Verslag huishoudelijke elektrische installatie op laagspanning en zeer lage spanning

Referentie: **008-20260925-05**	Datum controle: **25/09/2026**
Keurder: **008**

Eigenaar:	**Mendes Fernandez Claudia**	EAN-code:	**541449206005944643**
Adres installatie:	**Socialestraat 24, 3600 - Genk**	Nummer teller(s):	**1SAG1100468268**
		Distributienetbeheerder installatie:	**Fluvius**

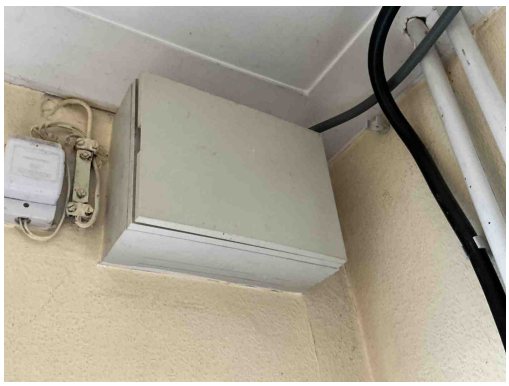
B17 - De voedingsspanning is niet op elk bord vermeld (Boek 1: 3.1.3.3).
Opmerking: Oa bord 1

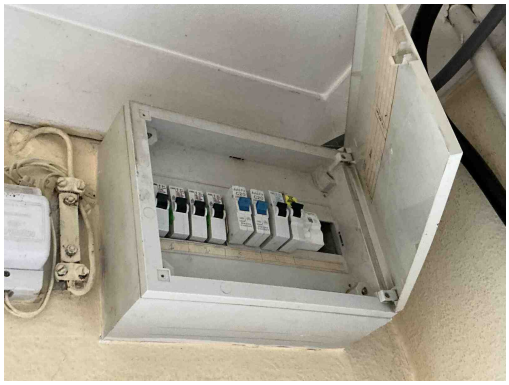
B17 - De voedingsspanning is niet op elk bord vermeld (Boek 1: 3.1.3.3).
Opmerking: Oa bord 1

B06 - Het elektrisch verdeelbord heeft niet de minimale beschermingsgraad IPXX-B in een gewone ruimte (Boek 1: 4.2.2.3).
Opmerking: Oa bord 1

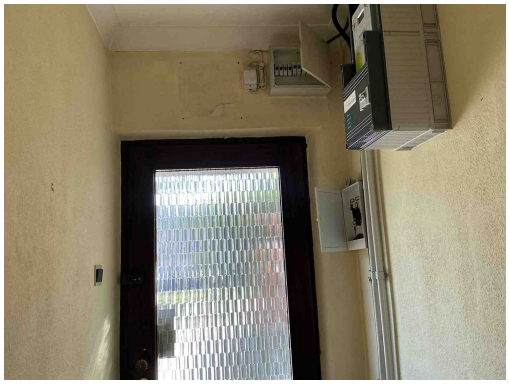
B26 - Het elektrisch bord kon niet gedemonteerd worden (Boek 1: 5.3.5.1).
Opmerking: Oa bord zeer hoog geplaatst

A11 - De aardingsonderbreker is niet op een normale manier bereikbaar (Boek 1: 5.4.3.5).
Opmerking: Oa zeer hoog geplaatst

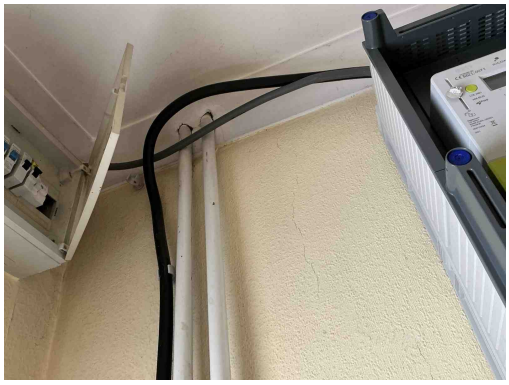
C13 - Onvoldoende bevestiging van de leiding(en) (Boek 1: 5.2.9.5).
Opmerking: Oa ingang

A09 - De isolatie van de aardgeleider en/of beschermingsgeleider is niet gekenmerkt door de geel / groene kleurencombinatie (Boek 1: 5.4.3.3).
Opmerking: Oa ingang

C27 - Het gebruik van geleiders van het type VTLmB (côte-à-côte) is niet toegestaan (Boek 1: 1.4.2.1).
Opmerking: Oa ingang, living,

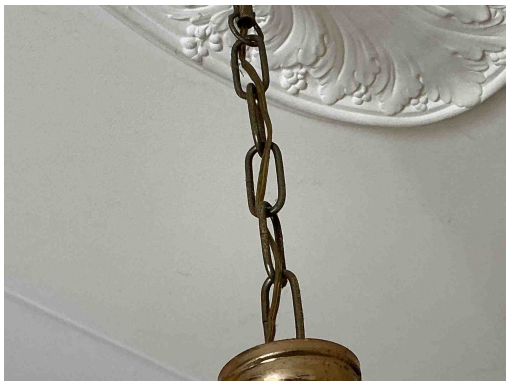
C27 - Het gebruik van geleiders van het type VTLmB (côte-à-côte) is niet toegestaan (Boek 1: 1.4.2.1).
Opmerking: Oa ingang, living,

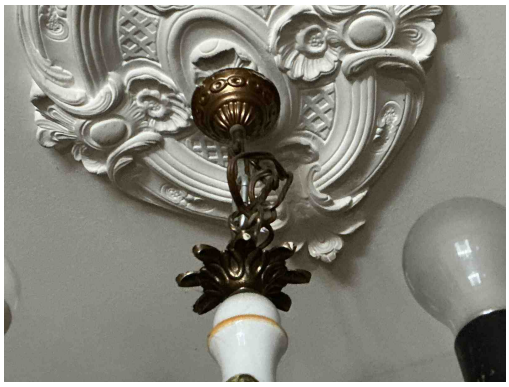
C27 - Het gebruik van geleiders van het type VTLmB (côte-à-côte) is niet toegestaan (Boek 1: 1.4.2.1).
Opmerking: Oa ingang, living,

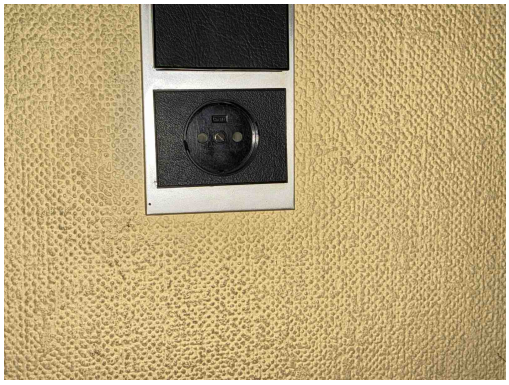
A20 - Er bevindt zich een contactdoos zonder beschermingsgeleider in de elektrische installatie. Deze is niet geplaatst achter een differentieelstroombeschermingsinrichting met grote (max. 30mA) of zeer grote (max. 10mA)gevoeligheid.
Opmerking: Oa living,

A20 - Er bevindt zich een contactdoos zonder beschermingsgeleider in de elektrische installatie. Deze is niet geplaatst achter een differentieelstroombeschermingsinrichting met grote (max. 30mA) of zeer grote (max. 10mA)gevoeligheid.
Opmerking: Oa living,

A20 - Er bevindt zich een contactdoos zonder beschermingsgeleider in de elektrische installatie. Deze is niet geplaatst achter een differentieelstroombeschermingsinrichting met grote (max. 30mA) of zeer grote (max. 10mA)gevoeligheid.
Opmerking: Oa living,

T11 - De contactdozen waarvan de toegekende stroomsterkte maximaal 16A en de toegekende spanning maximaal 250V bedraagt en niet bedoeld zijn voor de voeding van een of meerdere verbruikstoestellen voor een specifiek doel en niet geplaatst zijn in of op schakel- en verdeelborden, beschikken niet of IPXX-D (incl. gemeenschappelijke delen residentieel geheel) (Boek 1: 4.2.2.3/5.3.5.2).
Opmerking: Oa keuken,

T23 - Het elektrisch materiaal is beschadigd. (Boek 1: 1.4.1.3).
Opmerking: O.a. lamp badkamer

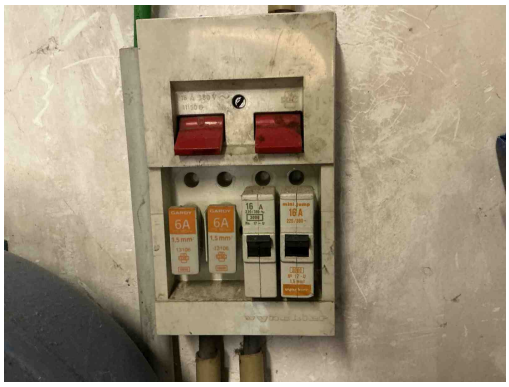
B30 - De houder van de beveiliging in een huishoudelijke ruimte is niet voorzien van aangepaste kalibreerelementen (Boek1: 5.3.5.5).
Opmerking: Oa bord ketel

B29 - Het elektrisch verdeelbord in een huishoudelijke ruimte is niet voorzien van een deur (Boek1: 5.3.5.1).
Opmerking: Oa bord ketel

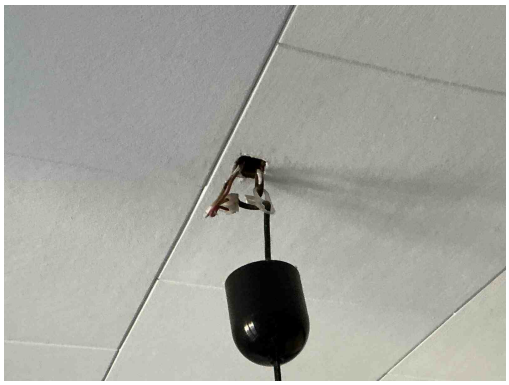
T21 - Het elektrisch materieel is niet geplaats volgens de voorschriften van de fabrikant/ regels van goed vakmanschap . (Boek 1: 1.4.1.3)
Opmerking: Oa bevestiging lampen

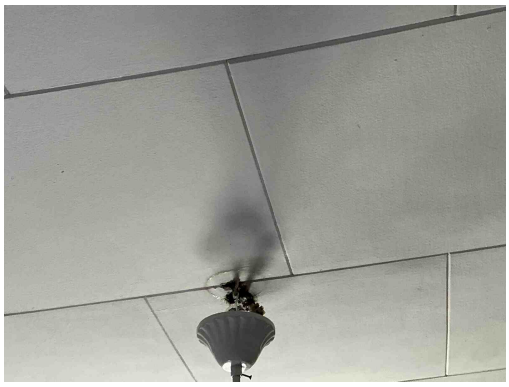
T21 - Het elektrisch materieel is niet geplaats volgens de voorschriften van de fabrikant/ regels van goed vakmanschap . (Boek 1: 1.4.1.3)
Opmerking: Oa bevestiging lampen

A16 - Er is geen continuïteit van de beschermingsgeleider van de contactdoos (Boek 1: 5.4.3.4).
Opmerking: Oa zolder

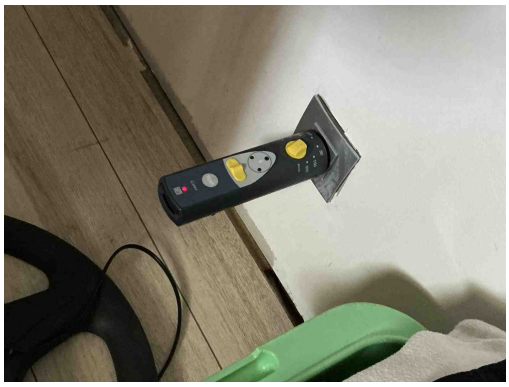
A16 - Er is geen continuïteit van de beschermingsgeleider van de contactdoos (Boek 1: 5.4.3.4).
Opmerking: Oa zolder

Voorlopige verlichting niet op minimale hoogte geplaatst van 2,25m
Opmerking: Oa boven verdiep,
